## V e c : Vysvetlenie informácií potrebných na vypracovanie ponuky 24

Obstarávateľ v zmysle § 48 zákona č. 343/2015 Z. z. o verejnom obstarávaní a o zmene a doplnení niektorých zákonov v znení neskorších predpisov (ďalej len „ZVO“) poskytuje vysvetlenie informácií potrebných na vypracovanie ponuky v zadávaní nadlimitnej zákazky na predmet zákazky „**Modernizácia železničnej trate Žilina – Košice, úsek trate Poprad Tatry (mimo) – Krompachy. Časť: A.2 Vydrník (mimo) – Markušovce (mimo)**“ vyhlásenej uverejnením Oznámenia o vyhlásení verejného obstarávania vo Vestníku Európskej únie č. 43837-2025 číslo vydania série S úradného vestníka: 15/2025 dňa 22.01.2025 a vo Vestníku verejného obstarávania č. 16/2025 pod značkou 1536 - MSP dňa 23.01.2025 (ďalej len „oznámenie o vyhlásení verejného obstarávania“) nasledovne:

Dvojité kotevný záves – DK 110 kV:

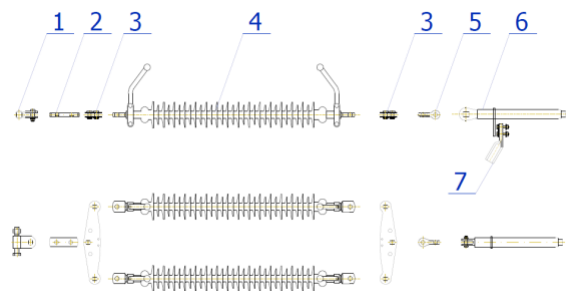
„SO 05-35-12.2 Úprava vvn vedenia V6713

V predloženej dokumentácii sa nenachádza zoznam špecifikácie materiálov armatúr pre vytvorenie nových DK závesov a ani výkresy použitých armatúr pre vytvorenie Izolátorových závesov DK - dvojité kotevný, II.oblasť znečistenia, potom výkres kotevného upevnenia KZL bez zvodu a výkres kotevného upevnenie KZL so zvodom. Poprosíme Vás o doplnenie tohto zoznamu a výkresov potrebných pre správne nacenenie položiek M602, M802 a M803 daného výkazu výmer.“

Použiť na stĺžkar č. 92, 93

3. Pre upevnenie pôvodného vodiča AlFe 240/39 021,75mm použiť kotevnú svorku lisovanú typ 175 625.1 (p.b.č.92

smerom k p.b.č.91 a p.b.č.93 smerom k p.b.č.94)

4. Ochrana proti odtoku YU4H01 v počte 2ks / izolátor je súčasťou dodávky izolátora.

## SO 06-33-14 Križovatka "Spišská Nová Ves-západ" - dažďová kanalizácia – mikrotunelovanie

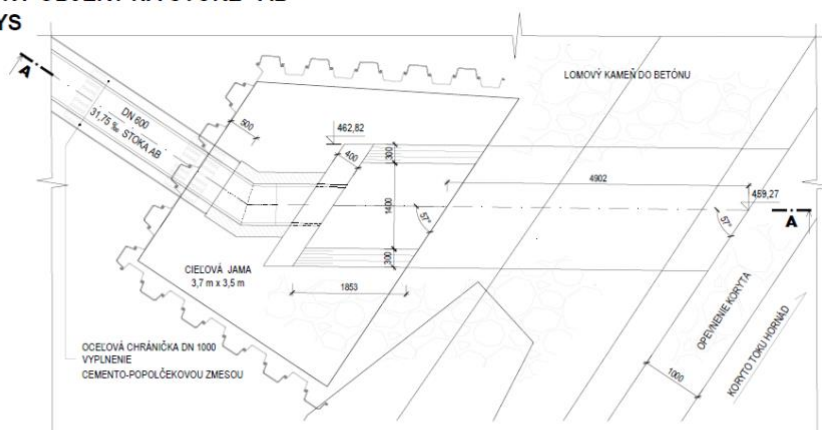
Zároveň upozorňujeme, že realizácia takto navrhnutého VO bude vyžadovať nielen výkop a paženie jamy, ale aj odvoz a likvidáciu výkopku. Vzhľadom na zlú dostupnosť staveniska (absencia lesných ciest, prevýšenie svahu cca 12 m) nebude možný presun baraniaceho stroja po vlastnej osi. Bude potrebná jeho mobilizácia a preprava pomocou podvalu, čo predstavuje neúmerný finančný náklad vzhľadom na celkové náklady na realizáciu VO.

Žiadame obstarávateľa, aby vyjadril, či naďalej trvá na realizácii VO podľa opísaného monolitického riešenia, alebo či uvažuje o pôvodnom variante podľa výkresu č. 6, kde je koniec potrubia zrezaný podľa sklonu svahu, obetónovaný a odlážený lomovým kameňom.

Návrhu vyústenia cez betónový monolitický VO s opevnením svahu 10 m nad a 10 m pod VO je naďalej požadovaný. V odpovedi na otázku č. 577 boli poskytnuté dostatočné informácie pre nacenenie tohto monolitického prvku. Na obrázku nižšie je uvedené uvažované riešenie paženia.
